Roma, lì 30 luglio 2024

Oggetto: Osservazioni alla Notifica n. TRIS 2024/0269/IT (Italy) in merito alla “Proposta di modifica al regolamento sulla qualità dell'aria del Comune di Milano” - <https://technical-regulation-information-system.ec.europa.eu/en/notification/25901>

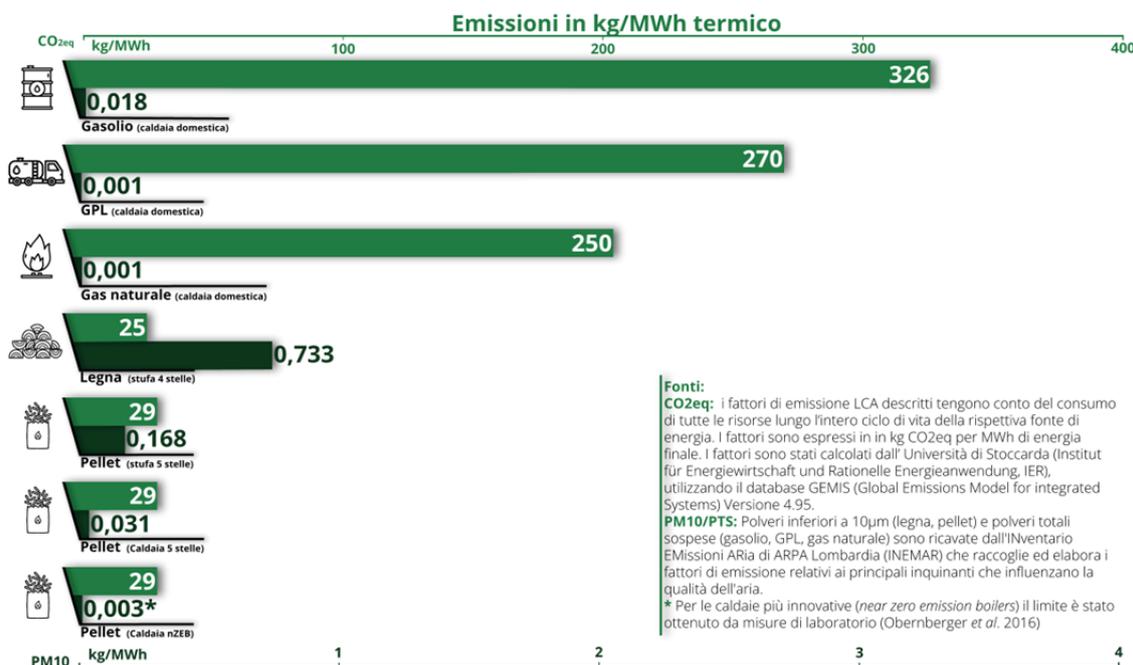
Per una corretta comparazione si rimanda al grafico sovrastante e si evidenzia come il discrimine sia rappresentato dalla tecnologia adottata. Infatti, i generatori di calore a biomassa altamente tecnologici e legati al riscaldamento centralizzato sono caratterizzati da concentrazioni di polveri nei fumi inferiori a 1 mg/m³ (pari a 0,003 kg/MWh) ossia inferiori alla soglia emissiva attribuita dal Comune di Milano agli impianti a gas.

PM10 e PM2,5: concentrazione media mensile ($\mu\text{g}/\text{m}^3$)

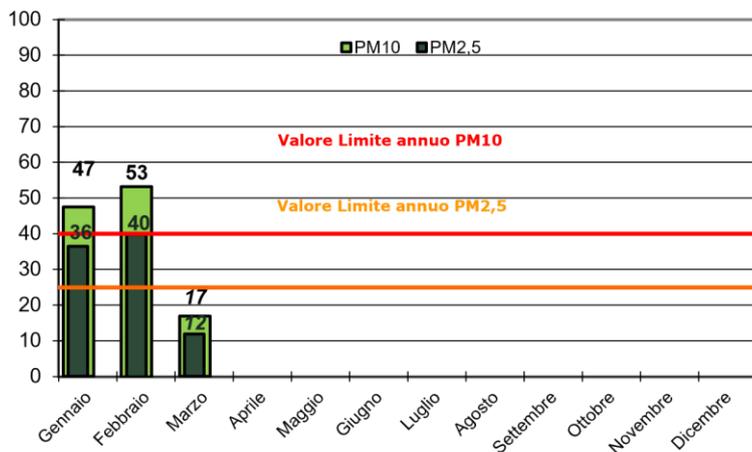
Nel Rapporto giornaliero sulla qualità dell'aria pubblicato da AMAT, l'Agenzia Mobilità Ambiente del Territorio di Milano, emerge infatti che la concentrazione di particolato atmosferico nel Comune di Milano diminuisce a seguito dello spegnimento degli impianti termici per il riscaldamento residenziale che, come è noto, avviene al termine della stagione termica da aprile in poi.
